Settore 4 - Opere Pubbliche,  
Patrimonio e Ambiente

**Oggetto: PAU ex D.Lgs. 152/2006 art. 27-bis e L.R. 10/2010 art. 73-bis, “Progetto di realizzazione della Linea Tramviaria 4.2 – Tratta le Piagge-Campi Bisenzio ed opere connesse”, ubicata nei Comuni di Firenze e Campi Bisenzio (FI). Proponente: Comune di Firenze - Direzione Sistema Tramviario Metropolitano. Contributo per riunione della Conferenza dei Servizi del 05/12/2025**

**Oggetto: PAU ex D.Lgs. 152/2006 art. 27-bis e L.R. 10/2010 art. 73-bis, “Progetto di realizzazione della Linea Tramviaria 4.2 – Tratta le Piagge-Campi Bisenzio ed opere connesse”, ubicata nei Comuni di Firenze e Campi Bisenzio (FI). Proponente: Comune di Firenze - Direzione Sistema Tramviario Metropolitano. Contributo per riunione della Conferenza dei Servizi del 20/01/2025**

COMUNE DI CAMPI BISENZIO  
Comune di Campi Bisenzio  
COPIA CONFORME ALL'ORIGINALE DIGITALE  
Protocollo N.0078854/2025 del 02/12/2025  
Firmatario: IUR. GELMI

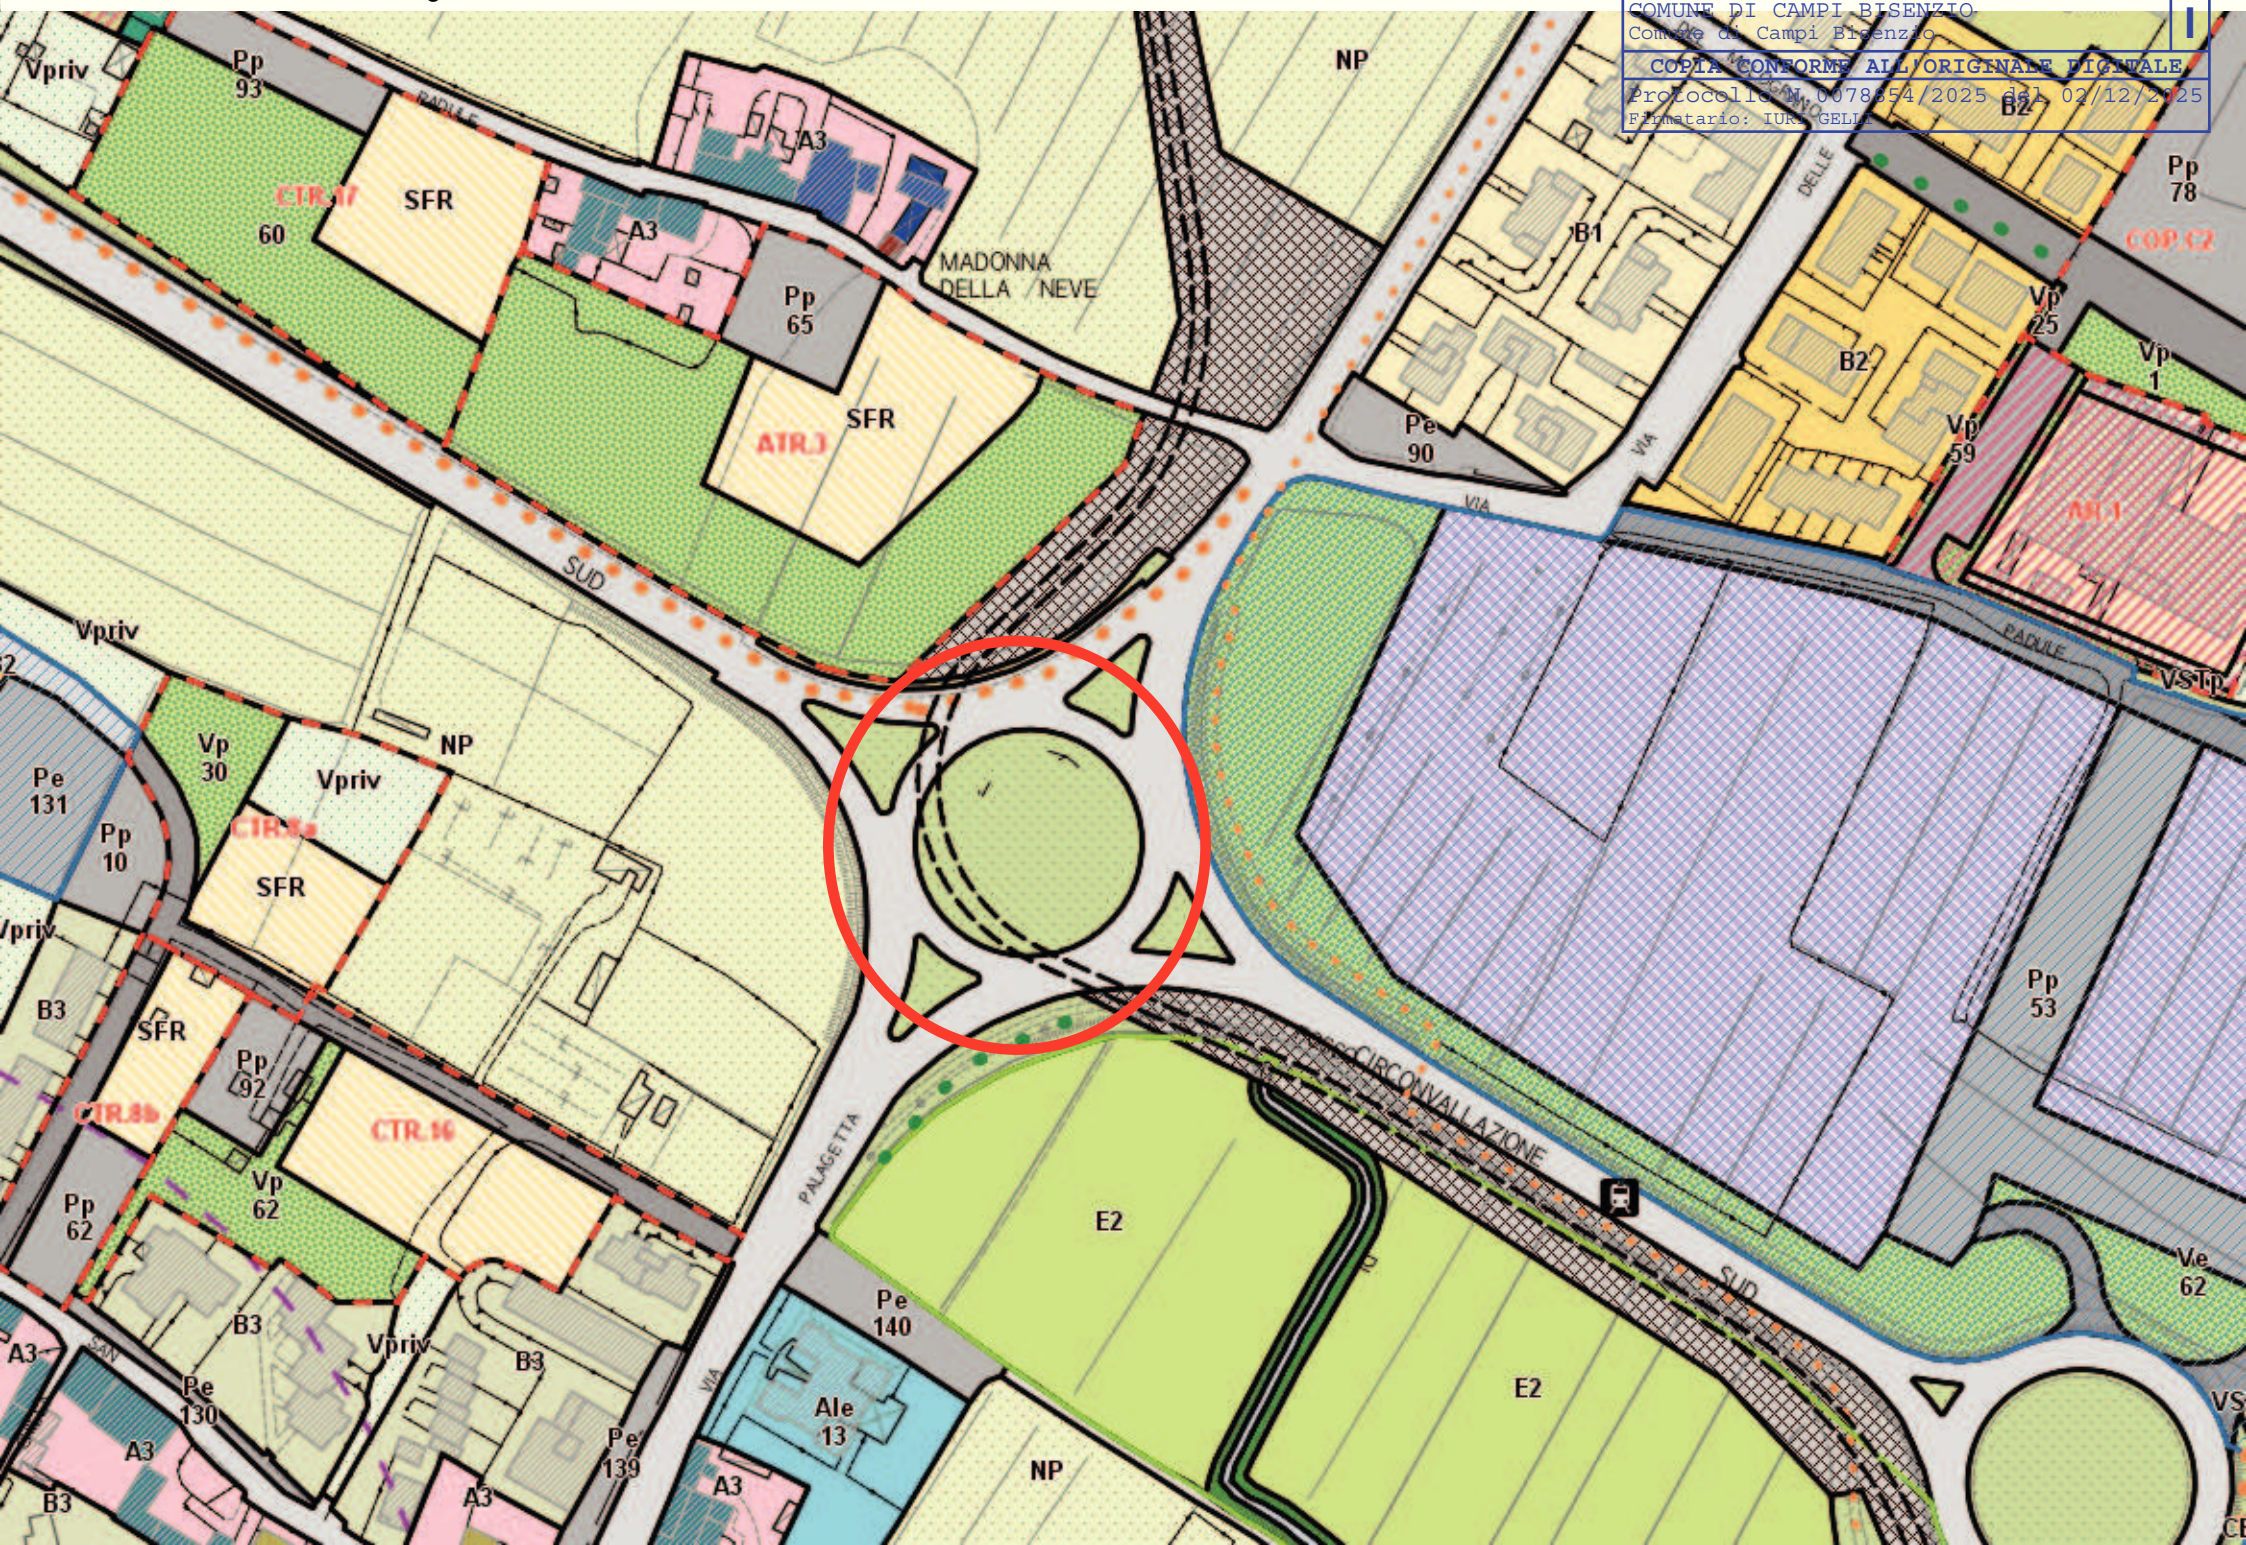
In riferimento all'oggetto, si ribadisce integralmente quanto contenuto nella precedente nota del 20.01.2025 prot. n. 3811/2025, che nuovamente si allega, inoltre si ricorda che in merito alle eventuali richieste di Autorizzazione ex art. 16 D.Lgs 285/1992, autorizzazione per occupazioni delle sede stradale definita ai sensi dell'art. 3 punto 46) del D.Lgs 285/1992 anche di tipo temporaneo per l'esecuzione dei lavori ex art. 20 D.Lgs 285/1992 e Autorizzazione per apertura di accessi e diramazioni ex art. 22 D.Lgs 285/1992, il presente Servizio Mobilità, per quanto di propria competenza, si esprimerà a seguito della verifica degli elaborati prodotti nel successivo livello progettuale, ovvero nella fase esecutiva dei lavori, fornendo in tali fasi specifici dettagli tecnici per consentire un adeguata valutazione e quindi l'eventuale rilascio di concessione/autorizzazione richiesta.

Allegati :  
- Parere del Settore 4, del 20.01.2025 prot. n. 3811/2025  
- Estratti del Piano Operativo Comunale adottato in via di approvazione, con evidenziato sovrapposizioni fra il tracciato di progetto della Linea Tranviaria 4.2 con le sedi stradali attuali.
